**Grandi Captazioni - Interventi urgenti di potenziamento, adeguamento,
ristrutturazione adduttrice principale Acquedotto Giardino**

**SEPARAZIONE CONDOTTE GIARDINO E INSTALLAZIONE
IMPIANTO DI RILANCIO SU CONDOTTA IN ACCIAIO**

**RELAZIONE SULLE INTERFERENZE
2° INTEGRAZIONE**

Si riportano nella presente relazione le controdeduzioni alle osservazioni formulate dal DPE – Dipartimento Infrastrutture e Trasporti DPE 015 - Servizio Genio Civile Regionale Di Pescara con nota del 19/04/2023 Protocollo Nr.0173096/23 e le conseguenti integrazioni degli elaborati progettuali.

Interventi di disconnessione adduttrici
all'interno del Partitore n.8 - Zappino 2

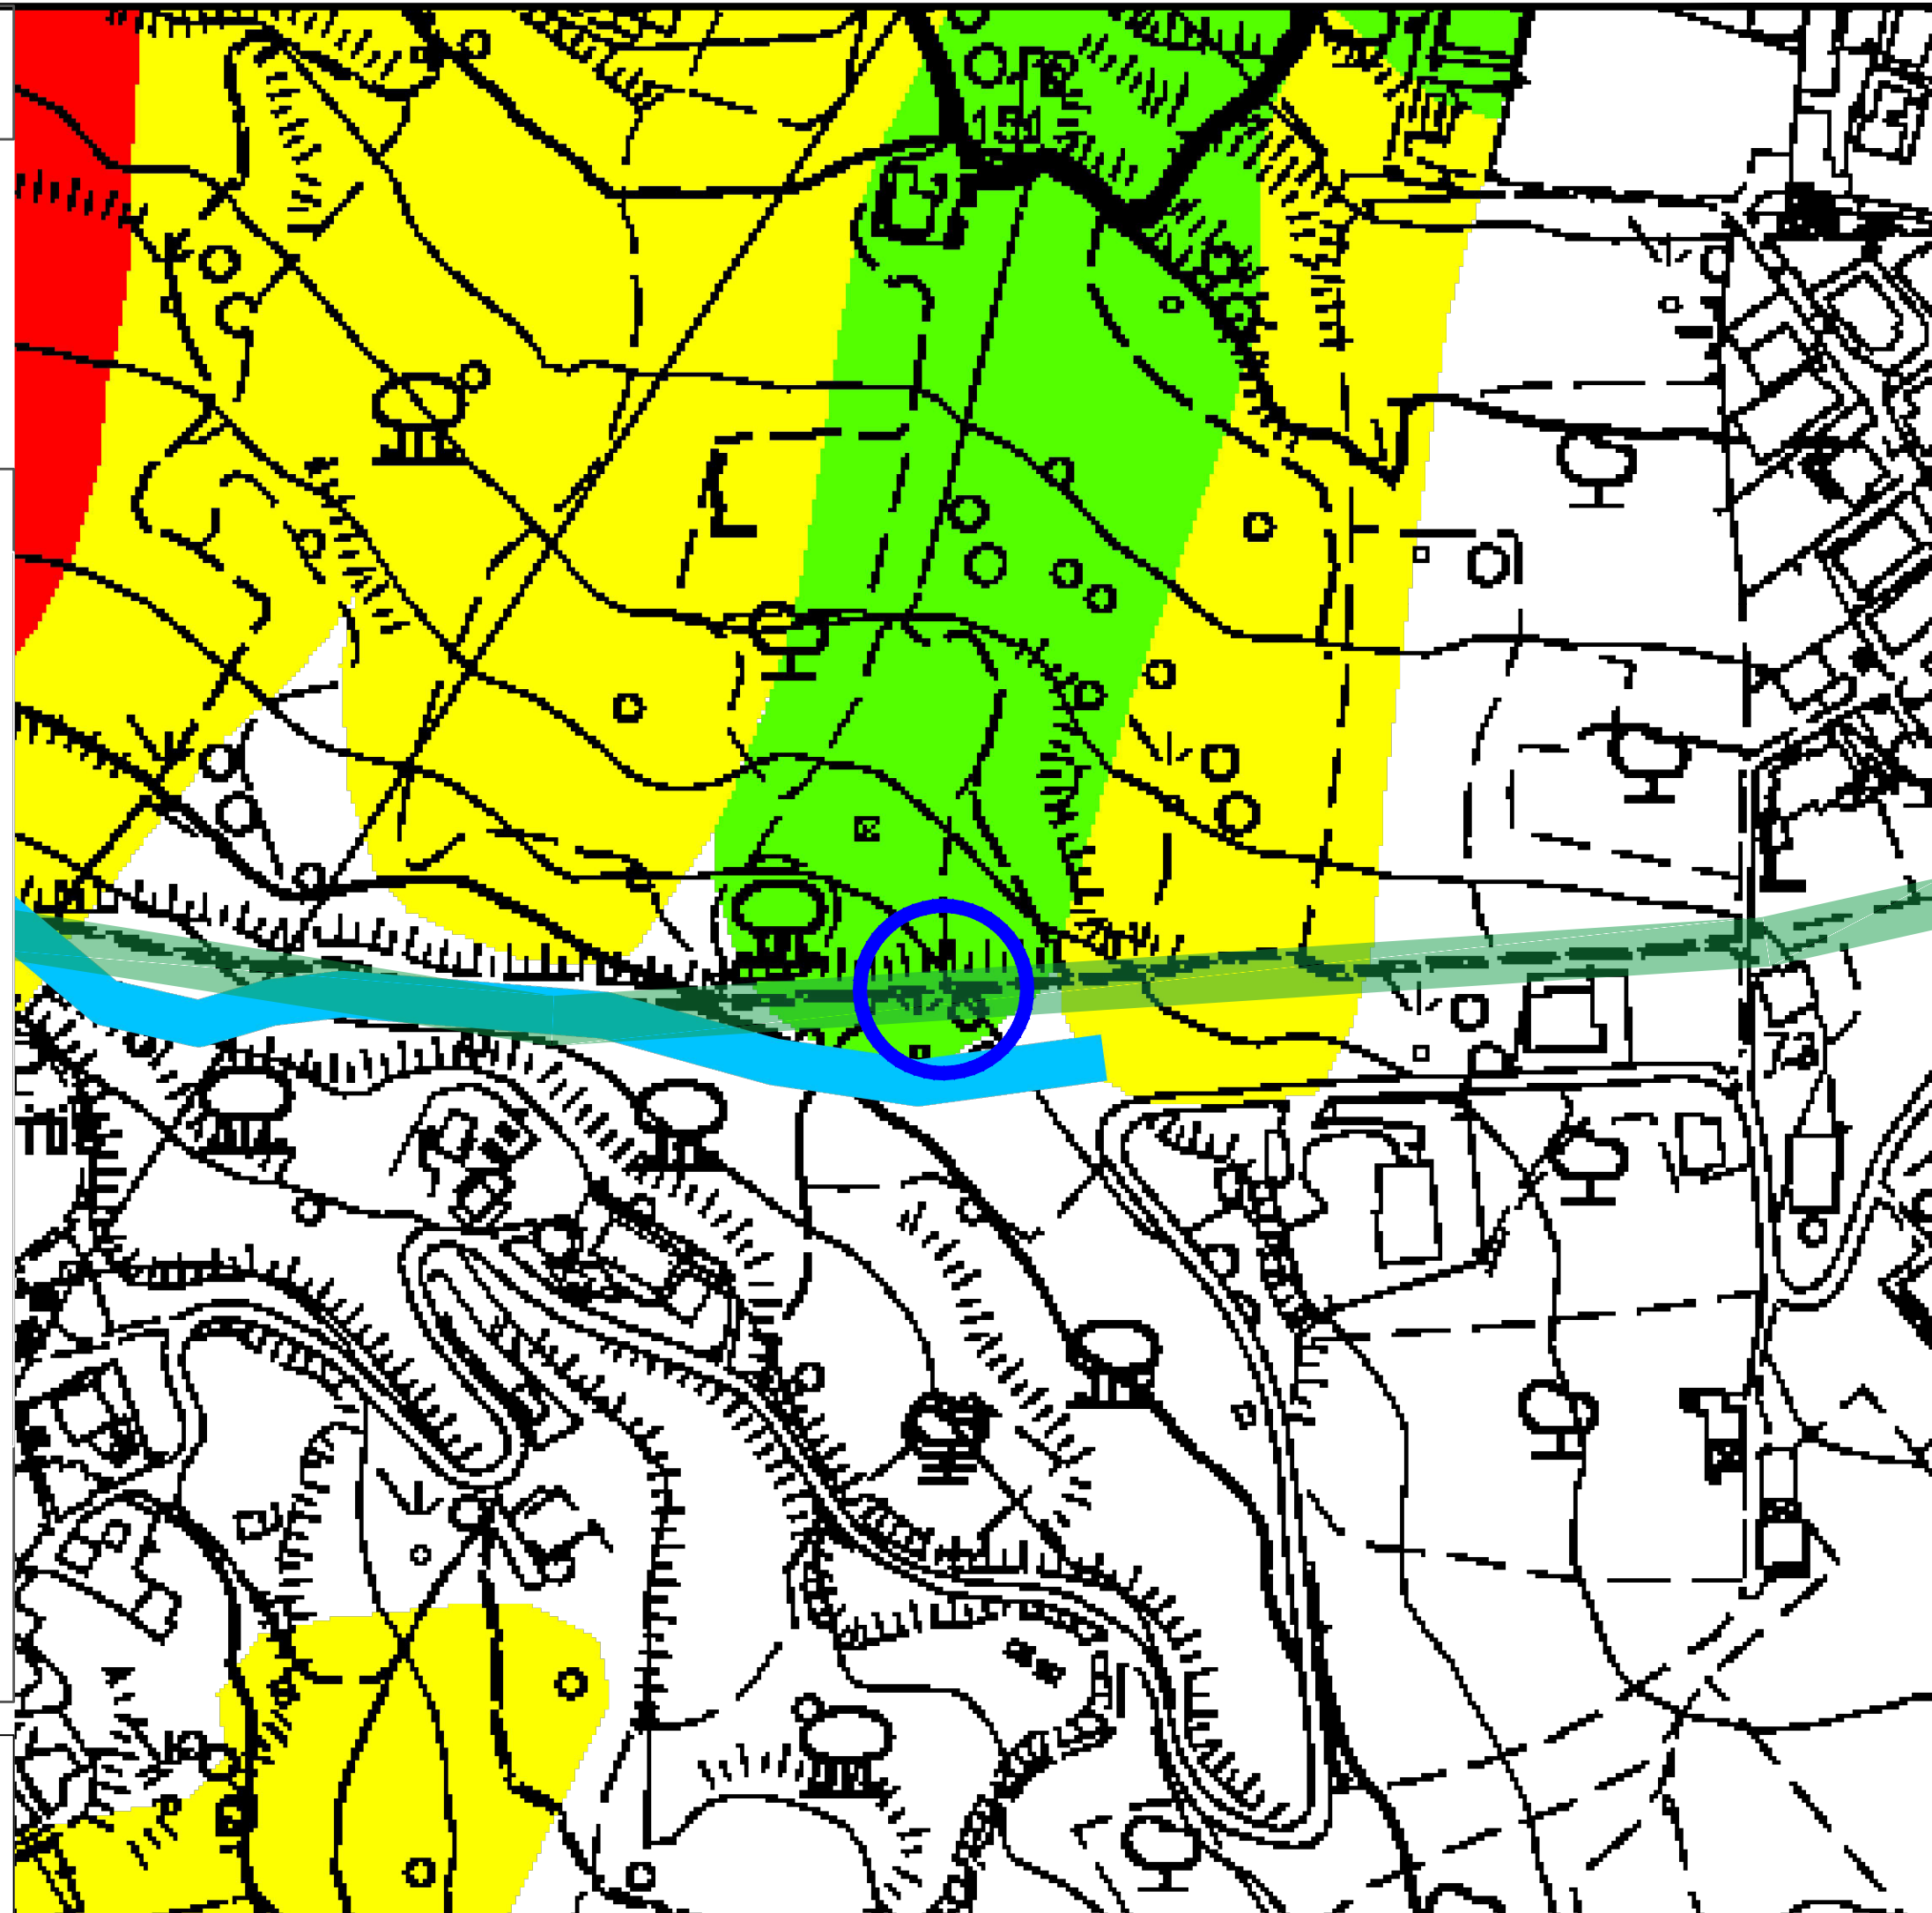
- Partitore 8 (Zappino 2):

L'intervento prevede la disconnessione delle due condotte (con tubazioni in c.a. precompresso e acciaio); per la lavorazione potrà presentarsi la necessità di demolire parte della copertura del pozzetto partitore allo scopo di allargare la botola in ingresso e permettere lavorazioni più agevoli.

**Intervento locale su condotta
esistente con morse antifuga in
località Masseria Villani**

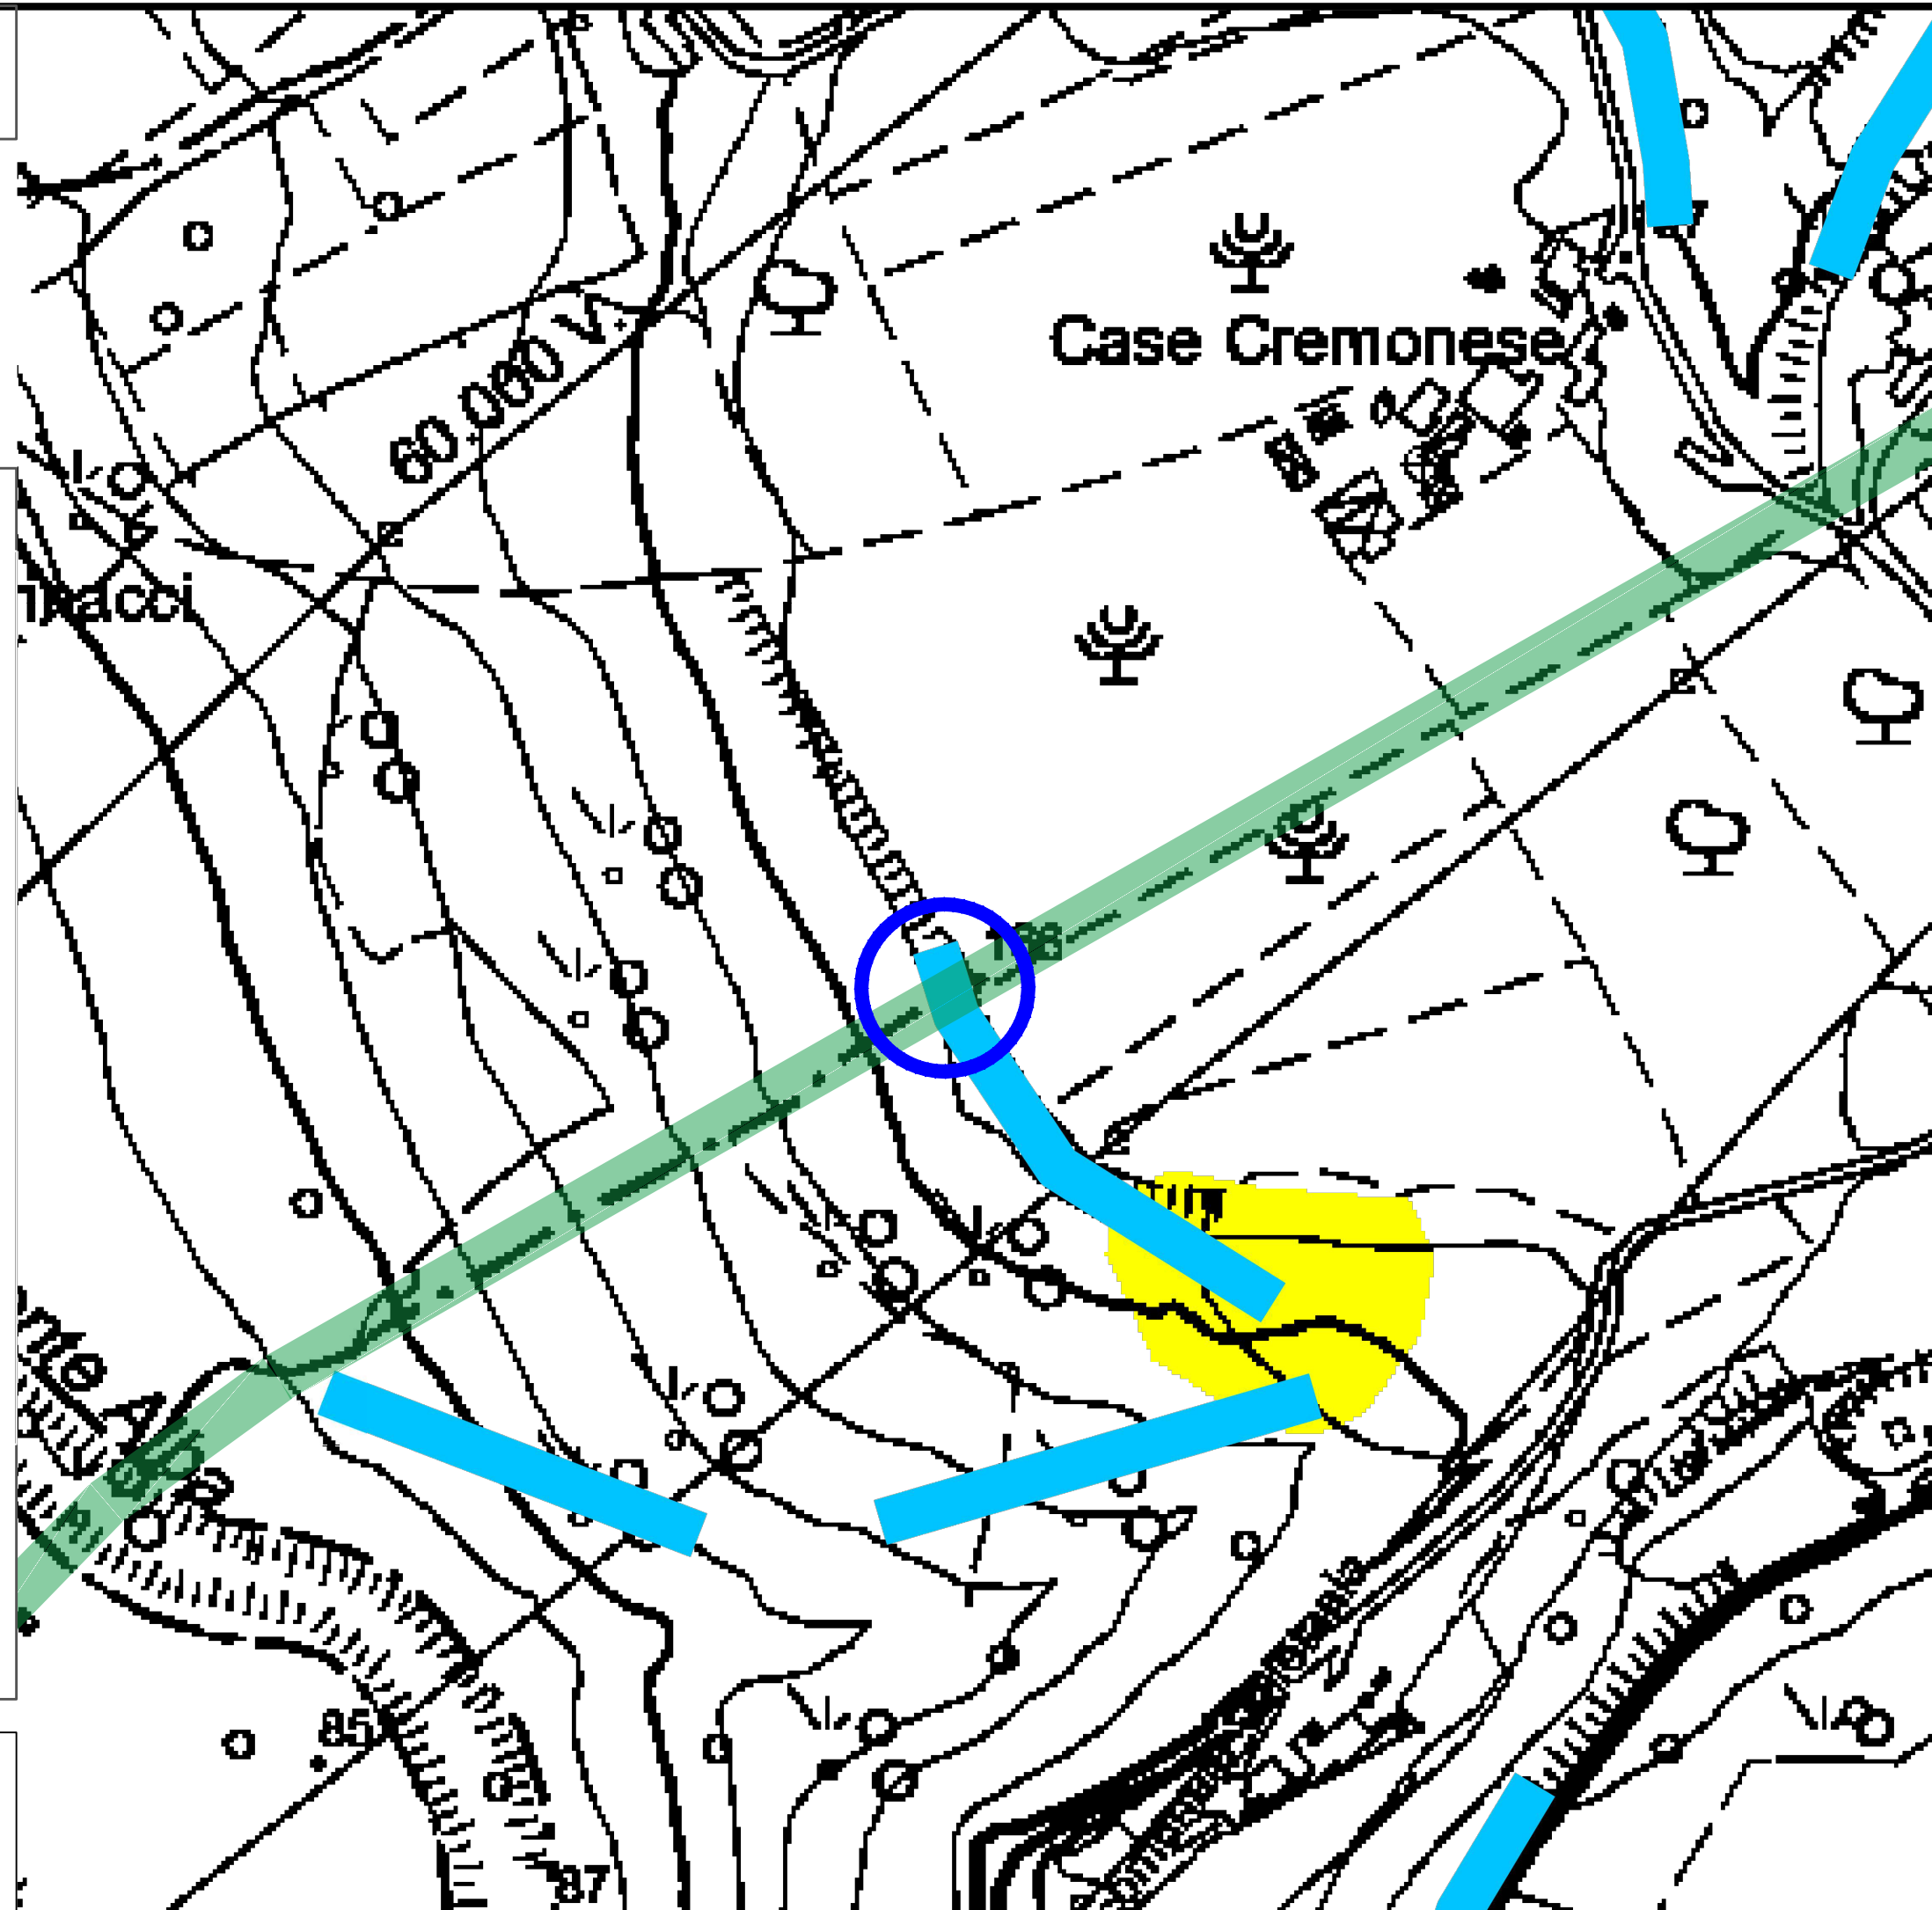
- Interventi di manutenzione straordinaria su condotta in località Masseria Villani (a monte del Partitore n.12):

L'intervento consiste nell'istallazione, su un tratto di 130m, di morse antifuga che impediscono il movimento assiale delle condotte in corrispondenza dei giunti a bicchiere senza interruzione del servizio e con volumi di scavi limitati e puntuali con contestuale e rinterro con materiale arido idoneamente costipato;

**Intervento locale su condotta
esistente con morse antifuga in
località Case Cremonese**

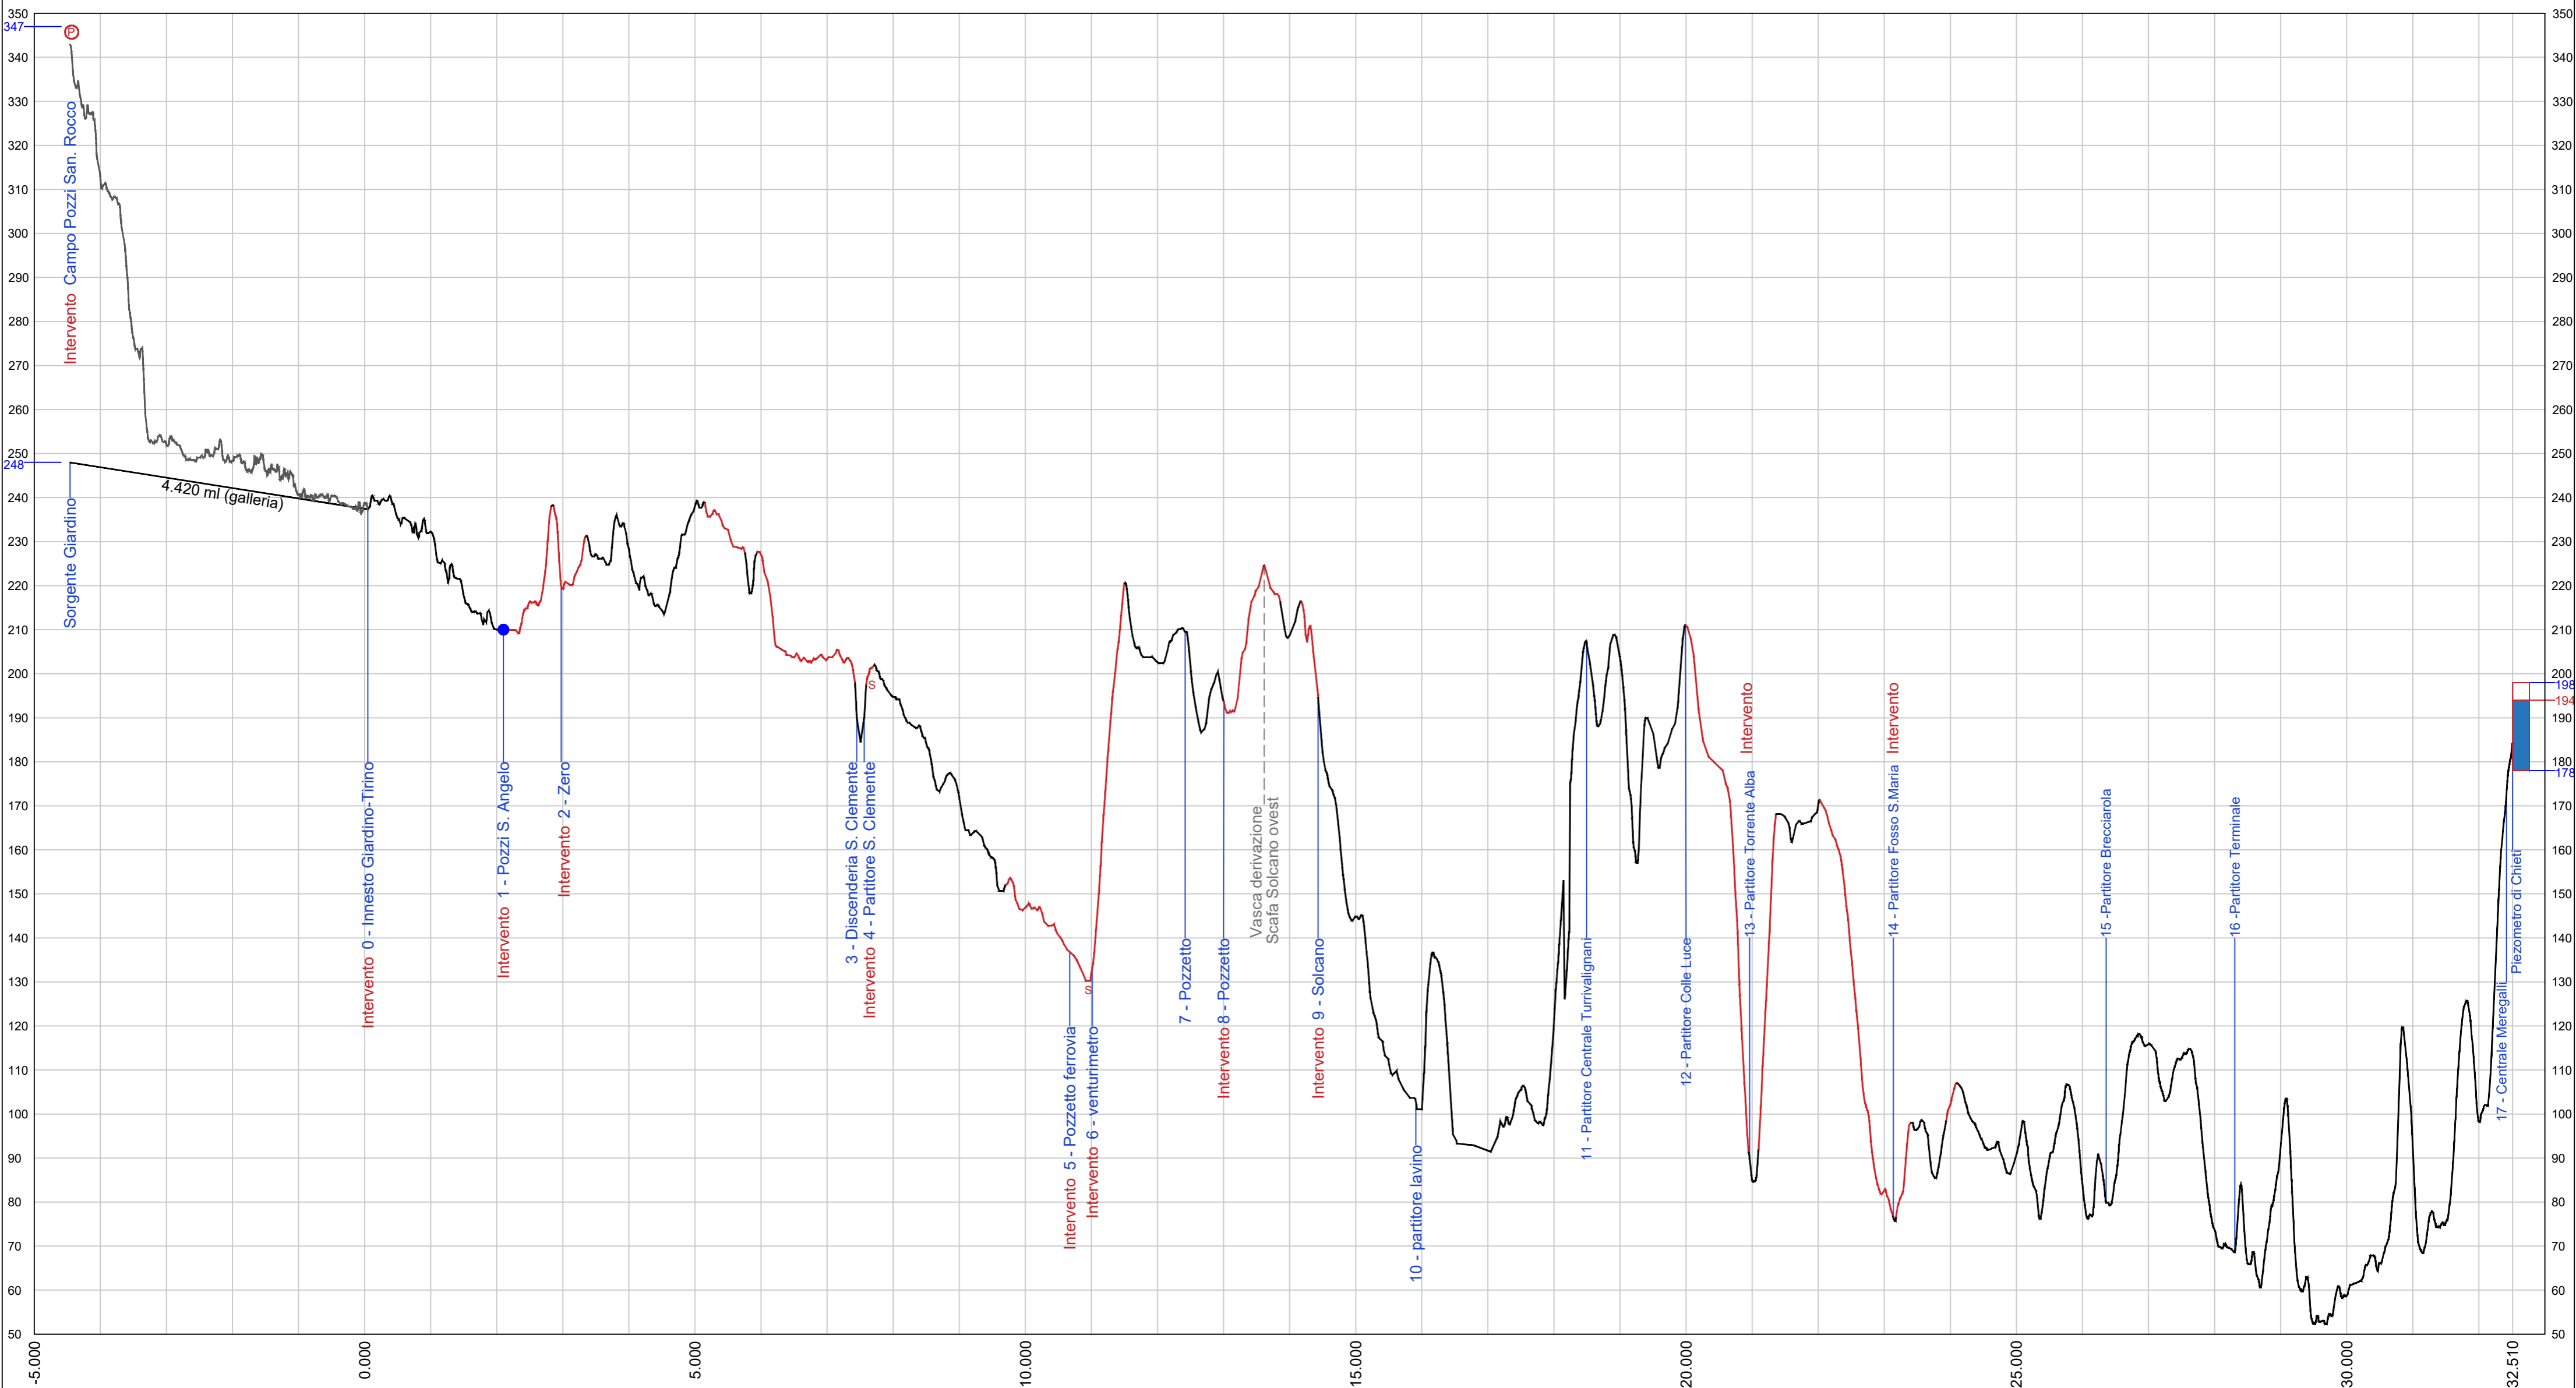
- Interventi di manutenzione straordinaria e puntuali su condotte in località Case Cremonese (a valle del Partitore n.13):

L'intervento consiste nell'istallazione, su un breve tratto, di morse antifuga che impediscono il movimento assiale delle condotte in corrispondenza dei giunti a bicchiere senza interruzione del servizio e con volumi di scavi limitati e puntuali con contestuale e rinterro con materiale arido idoneamente costipato;
